Keuringsverslag van een elektrische laagspanning- en zeer lage spanningsinstallatie

Datum keuring: 09/02/2024 **Inspecteur:** Marvin Bouvier **Mentor:** **Installateur:** Luc Van Humbeek
ID-label: Appartement deuxième étage **Klantreferentie:**
B.T.W. nr.: **Serienummer:** 23120874
Merk en type meettoestel: Metrel MI 3102 BT

Straatnaam: Rue Joseph Verhasselt
Huisnummer: 1
Busnummer:
Postcode: 1083
Gemeente: Ganshoren
Land: België

Controlebezoek van een oude huishoudelijke elektrische installatie van een wooneenheid bij verkoop op vraag van de verkoper volgens (KB 08/09/2019) - AREI Boek 1- 8.4.2. en 8.2.1. en 4.2.4.3.

Afbeelding schakel- en verdeelbord:

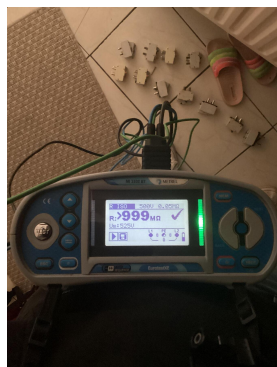
I5.07 Verdeelbord dient vervangen te worden, de beschermingsgraad tegen rechtreksee aanraking is onvoldoende. (Boek 1 Onderafdeling 4.2.2.3.)

I5.10 Niet gebruikte invoeringen van het verdeelbord zijn niet correct of onvoldoende afgedicht. (Boek 1 Afdeling 5.1.4. en 4.2.2.3.)

I5.13 De nominale spanning dient duidelijk vermeld te worden op een oordeelkundig gekozen plaats. (Boek 1 Onderafdeling 3.1.3.3.)
